Oggetto: Osservazioni al progetto cod. procedura 5371 relativo alla realizzazione di un impianto eolico denominato "Ischinditta", composto da 9 aerogeneratori ciascuno della potenza nominale di 5,6 MW, per una potenza complessiva di 50,4 MW, ricadente nel territorio comunale di Ozieri (SS), Chiaramonti (SS), Erula (SS) e Tula (SS) in località Monte Sassu. Proponente GRVDEP Energia S.r.l. Responsabile del procedimento Dott.ssa Carmela Bilanzone

TITLE: Report Criticità

REPORT CRITICITA' ED INTERFERENZE

CON L'IMPIANTO EGP DI TULA 1 E TULA 2

Figura 6: Rappresentazione in kmz del layout di progetto (in verde coordinate dichiarate in UTM WGS 84, in rosso coordinate in UTM WGS 84, convertite da Gauss Boga Roma 40, come dichiarate)

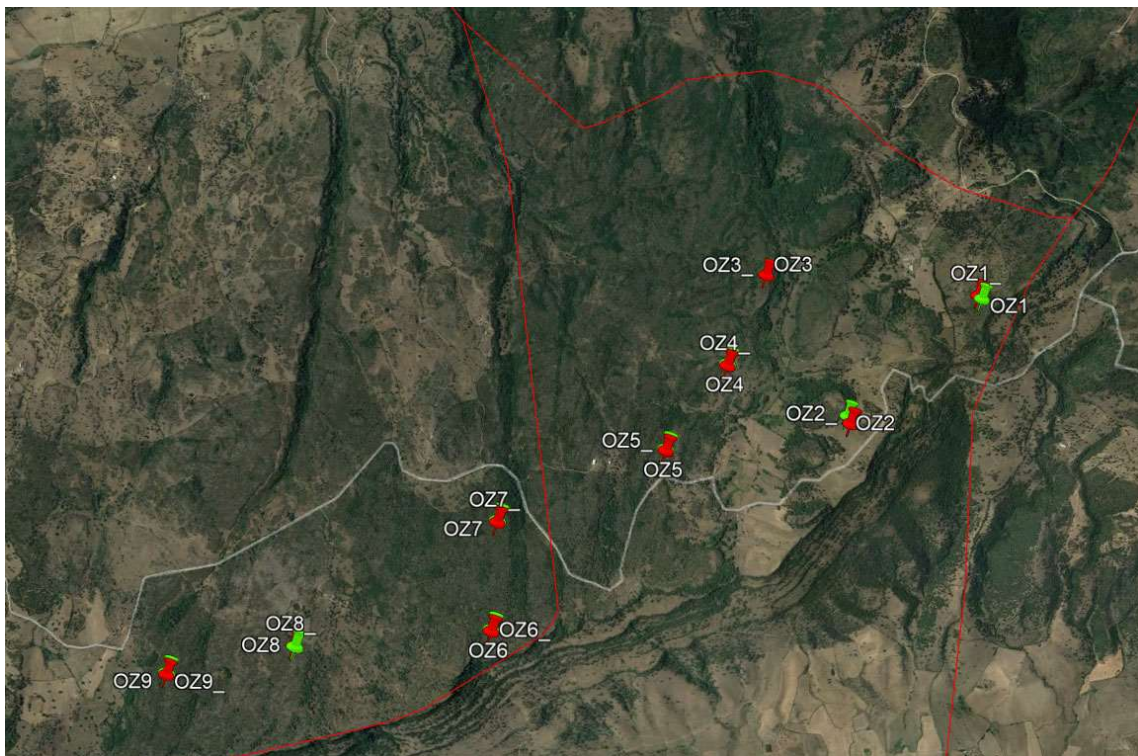
Dal confronto dei due kmz (Figura 6) e della Tabella 1 si evince un discostamento tra le posizioni denominate con la stessa numerazione, che varia da un minimo di 2,68 m (OZ5) ad un massimo di 42 m (OZ2).

Figura 8: Rappresentazione in kmz del layout di progetto (in giallo inserimento delle posizioni derivanti dalle posizioni dichiarate nel sistema di riferimento ED 50 Fuso 32)

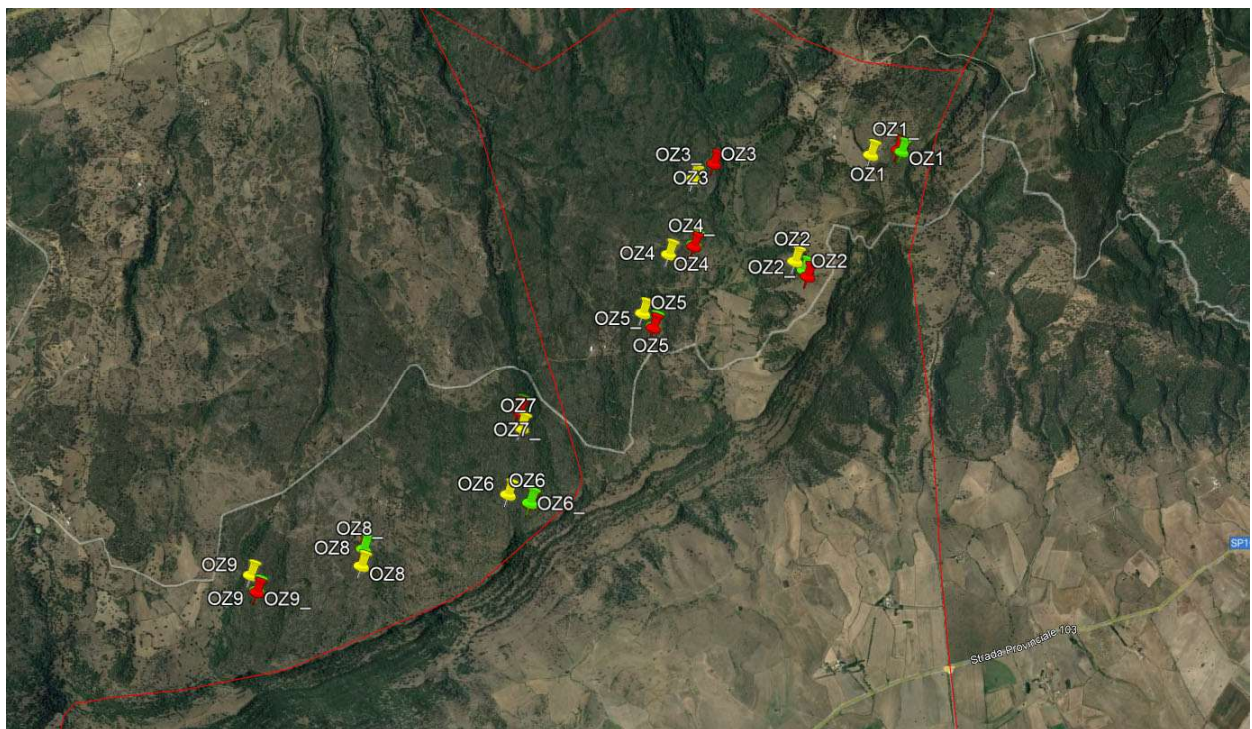
Necessita segnalare inoltre che nell'elaborato di progetto "1_2_Studio Anemologico_rev 01" la società dichiara le coordinate dell'impianto in un ulteriore sistema di riferimento ED 50, Fuso 32.

Dalla conversione di queste ultime nel sistema UTM WGS84 è emerso però un discostamento dalle precedenti, di ordine maggiore (vedasi Figura 8, segnaposti gialli).

Figura 10: Analisi posizione torre CO1

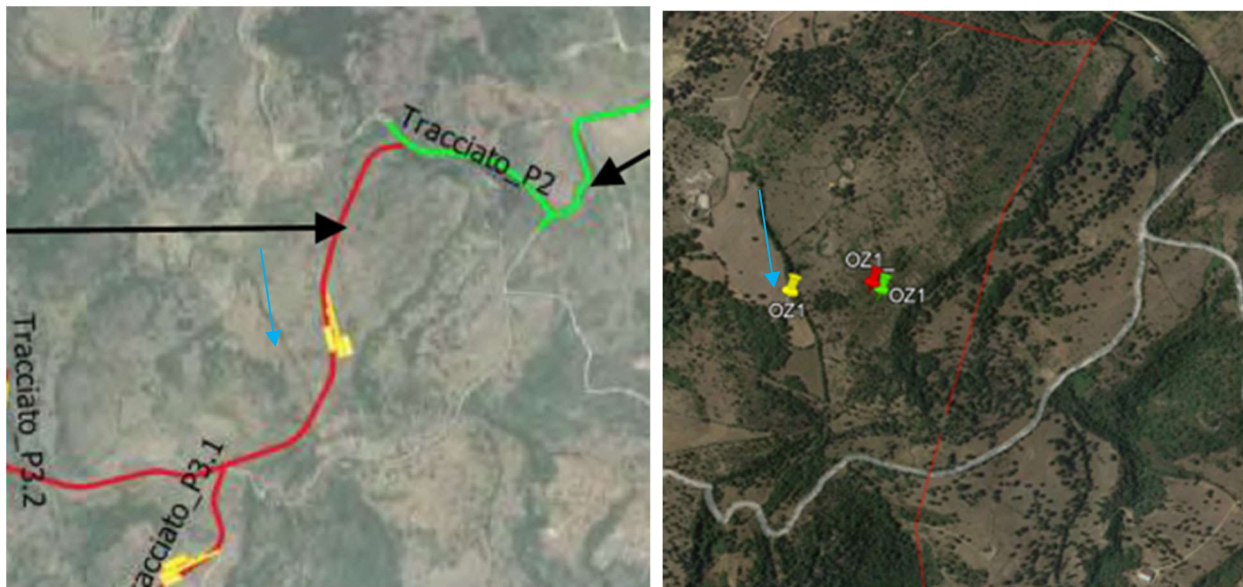
Dal confronto tra i tre layout elaborati in kmz e quanto rappresentato graficamente in una figura dell'elaborato "V.1.4_Relazione compatibilità PTA-PAI (fig.5)", si evince ad esempio che, analizzando la posizione della torre OZ1, il layout di progetto raffigurato nella relazione sopracitata si avvicina alle posizioni di cui alle coordinate dichiarate nel sistema di riferimento Gauss-Boaga, Roma 40, ed UTM-WGS84 (posizioni con segnaposti in rosso e verde).

Figura 11: Analisi posizione torre CO1 – C02

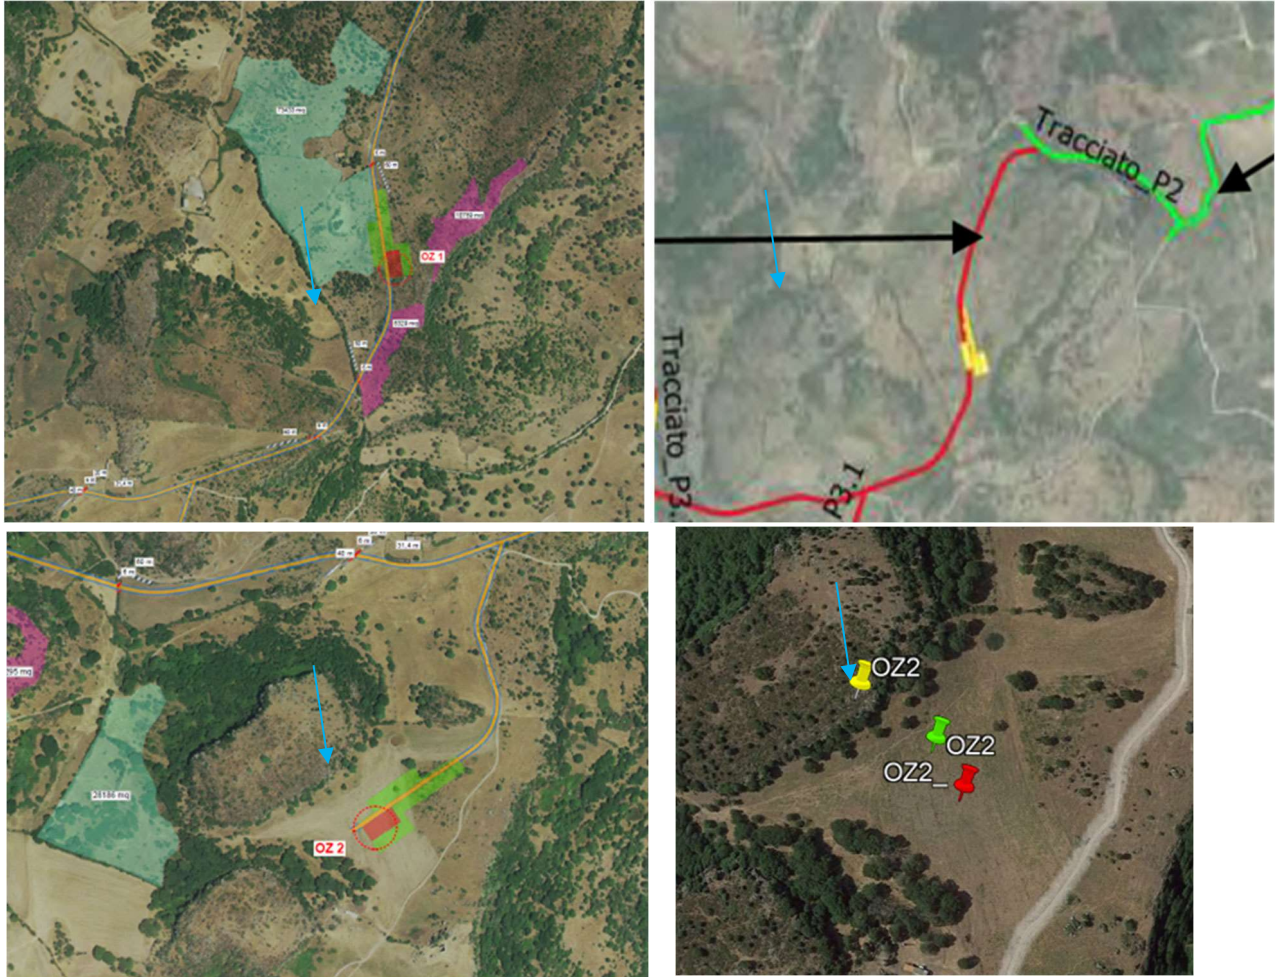
Lo stesso riscontro è evidente confrontando i tre layout elaborati in kmz e quanto rappresentato graficamente

nell'elaborato di progetto "V_2_39_Planimetria_interventi_di_mitigazione";
nella figura che segue tale constatazione è evidente per la torre OZ1, come per la torre OZ2, ecc., pertanto nel seguito si procederà nell'analisi facendo riferimento al layout in coordinate UTM WGS 84 (Figura 3).

Figura 12: Planimetria semplificativa delle interdistanze tra gli aerogeneratori in progetto e gli aerogeneratori dell'impianto eolico ENEL di "Sa Turrina Manna - Tula(SS)", Fig 37 pag. 102, Relazione Paesaggistica Rev 01

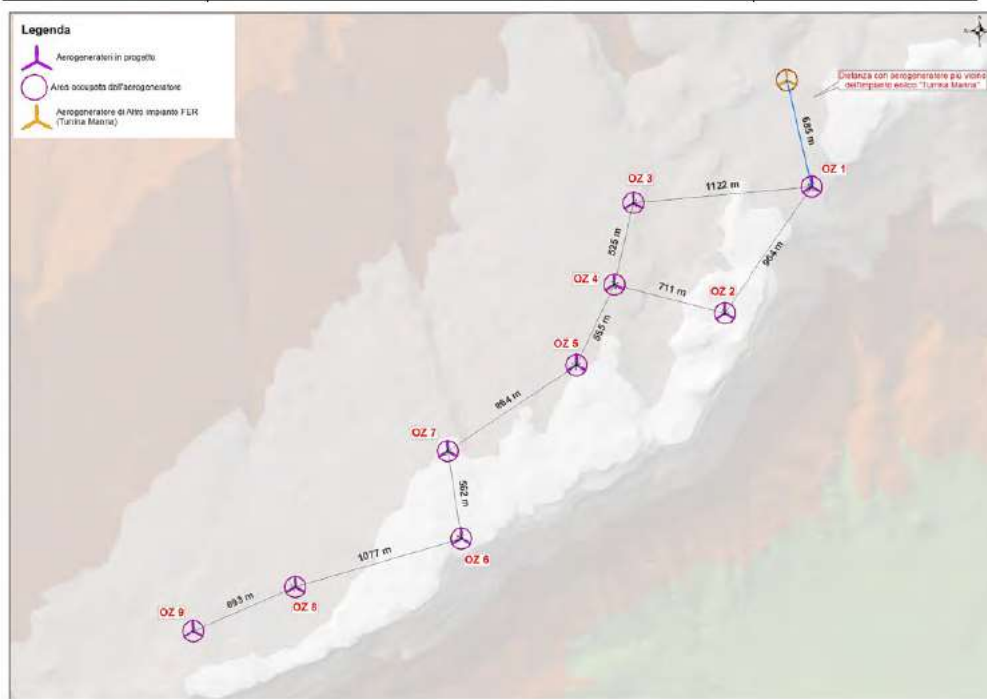
In ultimo, ad ulteriore riprova, si evidenzia che le distanze reciproche tra gli aerogeneratori dichiarate nella Relazione Paesaggistica Rev 01, pag.102, trovano riscontro con le distanze di cui al layout in coordinate UTM WGS 84.

Figura 14: V.2.5 Aree non idonee impianti FER_Rev 01

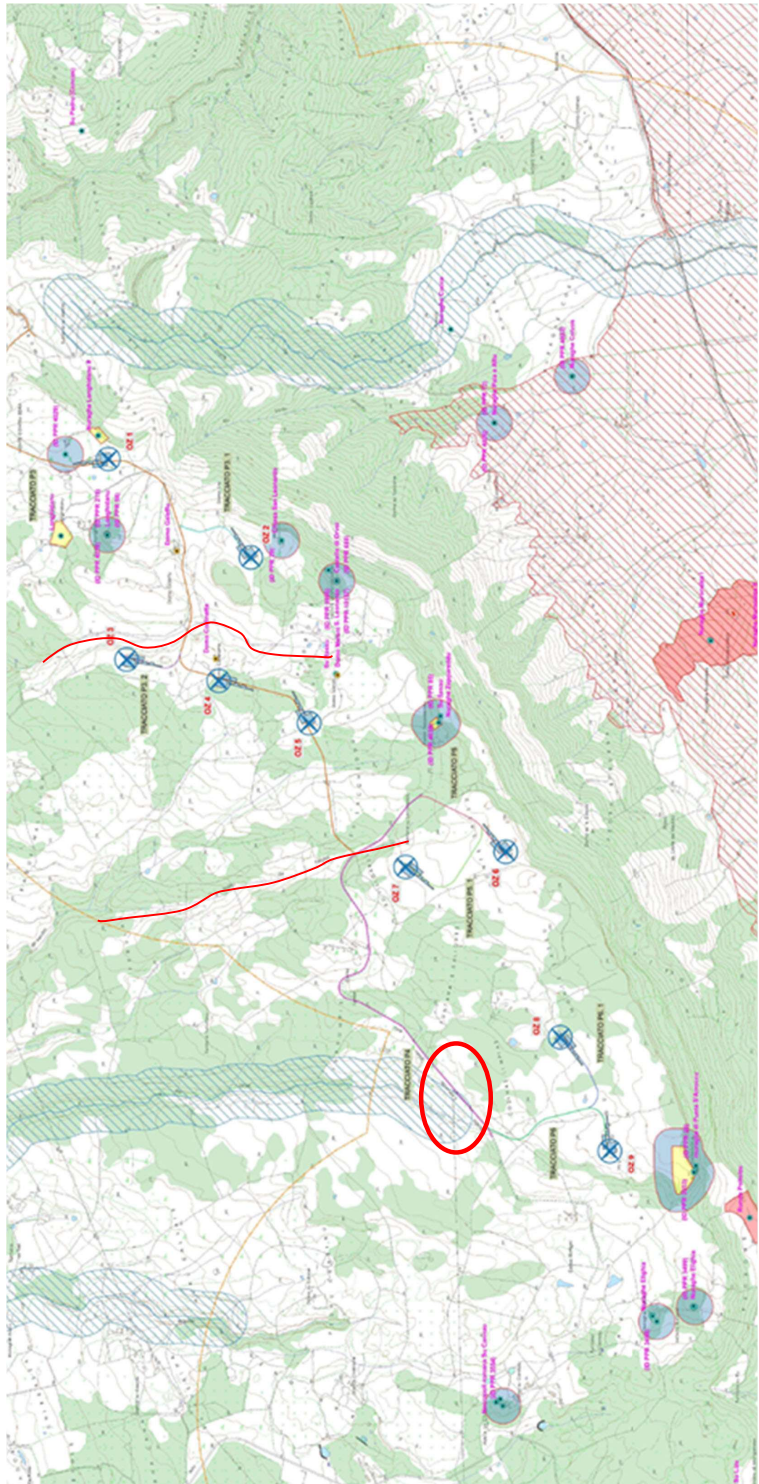
Si rappresenta che nell'elaborato grafico non sono stati riportati i tematismi di cui alle aree non idonee come sintetizzati nella Tabella 2.

Il tracciato P4 della viabilità ricade parzialmente nella fascia di rispetto dei 150 m dai beni ex art 142 c.1 lett. c) (cfr. Figura 14);

La perimetrazione delle aree boscate riportata nella tavola **“V.2.5 Aree non idonee impianti FER Rev 01”** (Figura 14) si riferisce esclusivamente alla catalogazione delle aree designate come Boschi (1b e 2b della tavola dell’Assetto Ambientale del PPR), non contemplando la tipologia delle Aree Seminaturali “2a”, Praterie e Spiagge, che possono inglobare comunque aree assimilabili a bosco, ai sensi della L.R. 8/2016, e che, a seguito di accertamento da parte del Corpo Forestale, rientrano anch’esse nella categoria dei beni paesaggistici, art. 142 comma 1, lett. g) del D.Lgs 42/2004, e quindi non idonee come per il caso in oggetto.

riportati in rosso nella Figura 14, nel cui elaborato progettuale non erano stati censiti.

N.4 torri (OZ9/8/6/2) ricadono nella perimetrazione delle Aree presenza specie animali tutelate da convenzioni internazionali. Tale strato informativo non è stato riportato nella tavola "V.2.5 Aree non idonee impianti FER_Rev 01" (Figura 14). Le altre torri e viabilità di impianto comunque ricadono nel buffer di 1000 m da tale perimetrazione.

Figura 15: Carta delle Componenti di Paesaggio – PPR – Tav V.2.22 – Rev 00

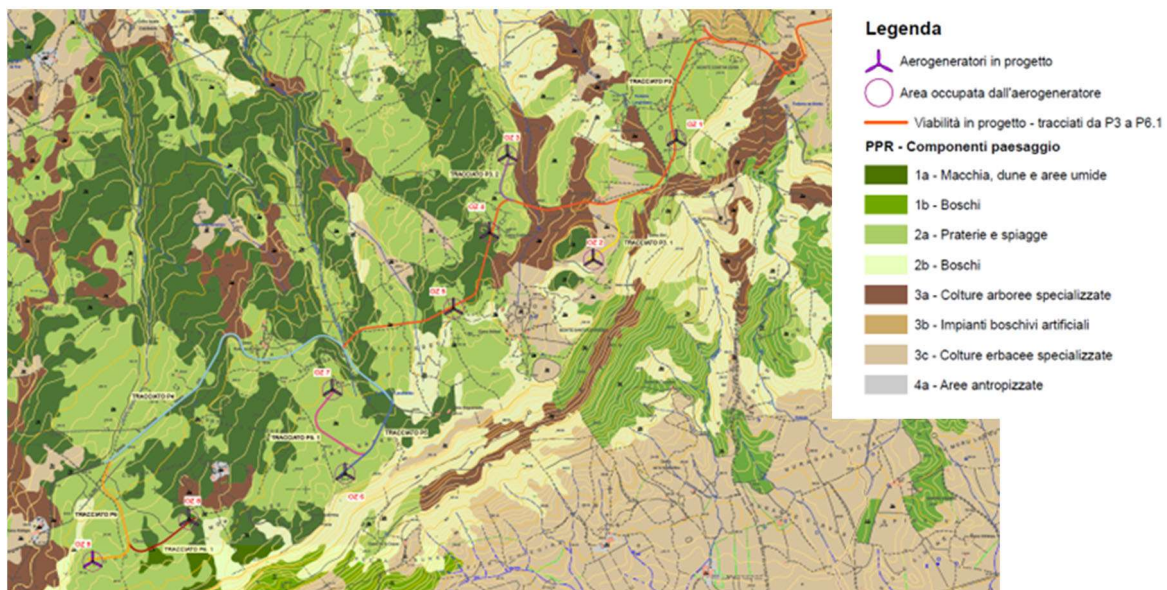
Le torri di progetto ricadono nelle seguenti componenti dell’Assetto Ambientale del PPR:

- OZ4/8: Aree Naturali e Sub Naturali – Vegetazione a macchia e in aree umide (1a);
- OZ1/3/5/6/7/9: Aree Seminaturali – Praterie e spiagge (2a);
- OZ2: Aree ad utilizzazione agroforestale – Coltura erbacee specializzate (3c);

Figura 16: Beni Paesaggistici censiti ai sensi dell'Art.17, c.3, lett. g) –NTA (Fonte: Sardegna Geoportale.it)

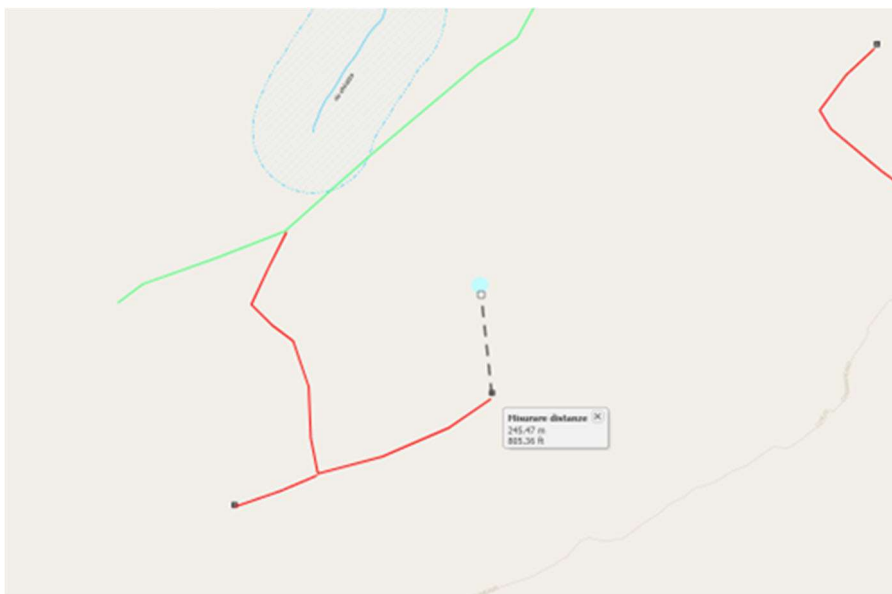
Dalla consultazione del geoportale si evince che la torre OZ8 rientra nel buffer dei 300 m da uno "Specchio d'acqua", censito ai sensi dell'art. Art. 17, c. 3, lett. g) NTA del PPR;

Figura 17: Beni Paesaggistici censiti ai sensi dell'Art.17, c.3, lett. h) –NTA (Fonte: Sardegna Geoportale.it)

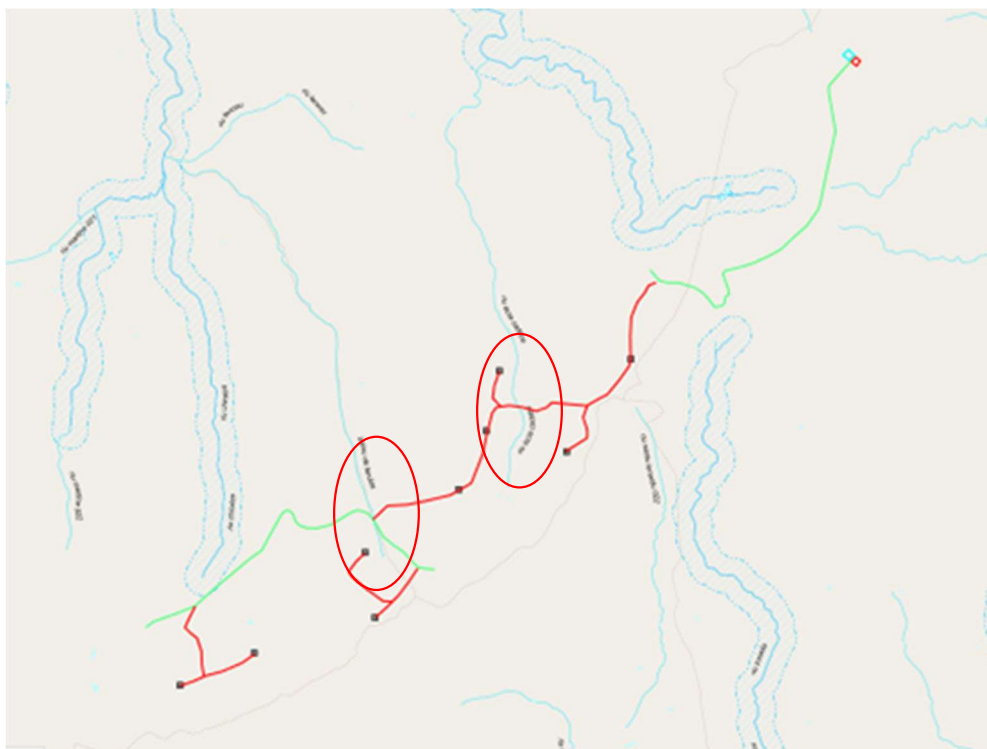
Dalla consultazione del geoportale si evince che le torri OZ7 e OZ3 rientrano nel buffer dei 150 m da Corsi d'Acqua censiti ai sensi dell'art. Art. 17, c. 3, lett. h) NTA del PPR; in particolare, a circa 140 m dai seguenti corsi d'acqua:

- la torre OZ7 dal corso d'Acqua "Trainu de fenulas";
- la torre OZ3 dal corso d'Acqua "Riu Ischia Caddos"

Nella figura seguente viene riportata analisi effettuata da Geoportale, gli stessi corsi d'acqua sono stati

L'interferenza di entrambi gli aerogeneratori con il buffer dei 150 m dai corsi d'acqua art. 143 del D. Lgs 142/2004 viene confermata dall'ente Agenzia Regionale per la Protezione dell'Ambiente della Sardegna, con Nota Prot. n. 40366/2020 del 04/12/2020 (prot. DGA n. 25155 del 09/12/2020) dell'Agenzia Regionale per la Protezione dell'Ambiente della Sardegna.

Figura 18: Bene Paesaggistico censiti dal PPR – dichiarato di particolare interesse archeologico: “Muraglia megalitica di Punta S'Arroccu”.

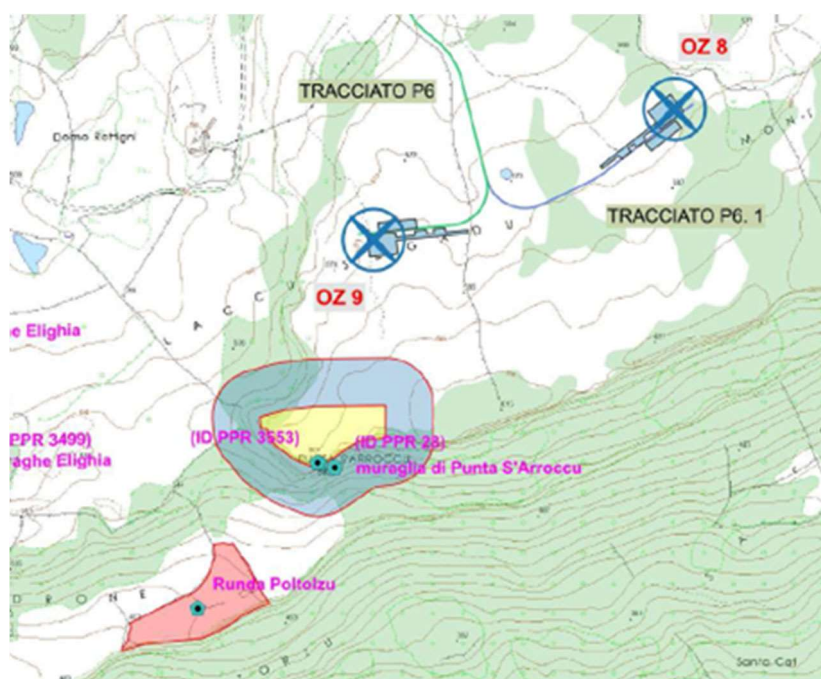
In particolare nell'area di impianto l'Ente segnalava in prossimità della torre OZ9 la presenza di un bene paesaggistico tipizzato dal PPR – “*Muraglia megalitica di Punta S'Arroccu*”, per il quale era stato ufficializzato Avvio del Procedimento prot. 9928 del 13.10.2020, per la dichiarazione di particolare interesse culturale, ai sensi della parte II del D.lgs 42/2004..

Oggi per tale bene risulta essere stato emanato Decreto n. 10 del 11.02.2021 dal Ministero per i beni e le attività culturali – Commissione regionale per il patrimonio culturale della Sardegna, con dichiarazione di particolare interesse archeologico ai sensi dell'art. 10 comma 3, lett. a) e art. 13) del D.lgs 42/2004.

Figura 19: Bene Paesaggistico censiti dal PPR – dichiarato di particolare interesse archeologico: “Nuraghe Zappareddu”.

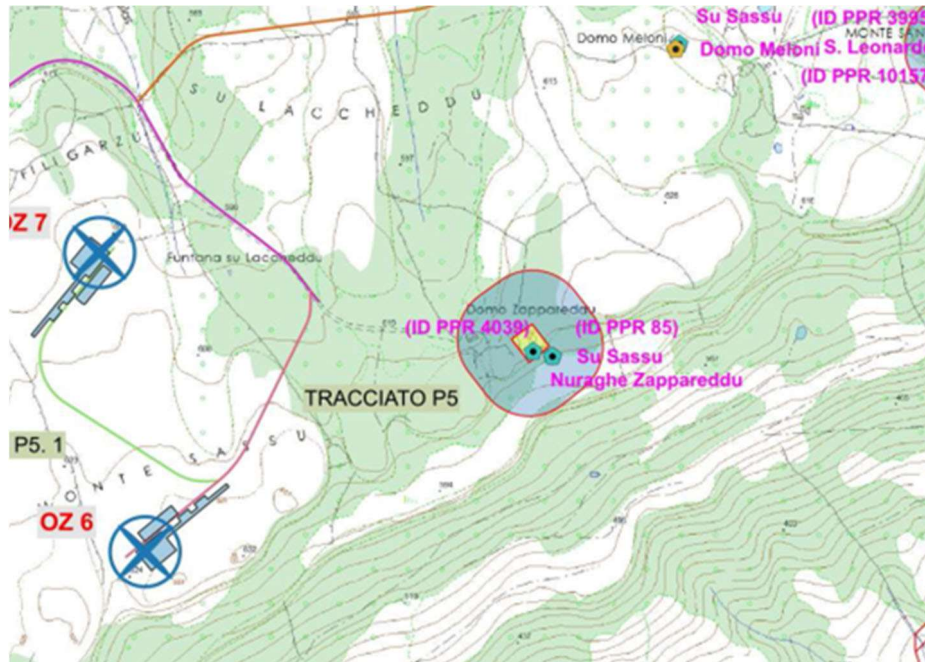
Altro bene paesaggistico tipizzato dal PPR –situato in prossimità delle torri OZ6 e OZ7 è il “*Nuraghe Zappareddu*”, per il quale era stato ufficializzato Avvio del Procedimento prot. 10989 del 09.11.2020, per la dichiarazione di particolare interesse culturale, ai sensi della parte II del D.lgs 42/2004.

Oggi per tale bene risulta essere stato emanato Decreto n. 38 del 21.05.2021 dal Ministero per i beni e le attività culturali – Commissione regionale per il patrimonio culturale della Sardegna, con dichiarazione di particolare interesse archeologico ai sensi dell'art. 10 comma 3, lett. a) e art. 13) del D.lgs 42/2004.

Figura 20: Bene dichiarato di particolare interesse archeologico: “Complesso Archeologico di Longhidanu”

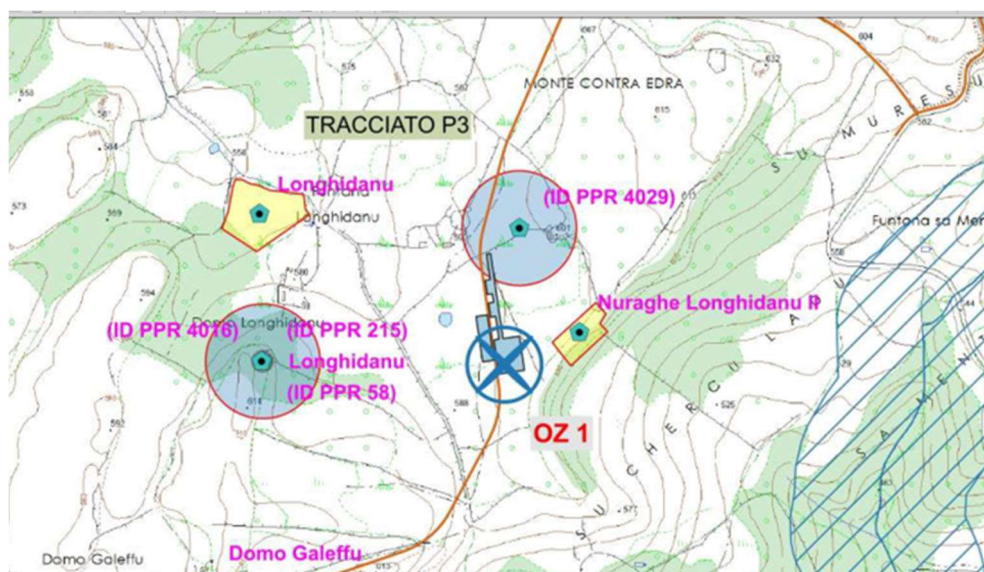
Altri due beni situati in prossimità delle torri OZ1 sono il “Complesso Archeologico di Longhidanu” e il “Nuraghe Longhidanu II”, per i quali era stato ufficializzato Avvio del Procedimento rispettivamente, prot. 10257 del 20.10.2020, e prot. 11185 del 16.11.2020, per la dichiarazione di particolare interesse culturale, ai sensi della parte II del D.lgs 42/2004.

Oggi per il Complesso Archeologico di Longhidanu risulta essere stato emanato Decreto n. 20 del 22/03/2021 dal Ministero per i beni e le attività culturali – Commissione regionale per il patrimonio culturale della Sardegna, con dichiarazione di particolare interesse archeologico ai sensi dell’art. 10 comma 3, lett. a) e art. 13) del D.lgs 42/2004.
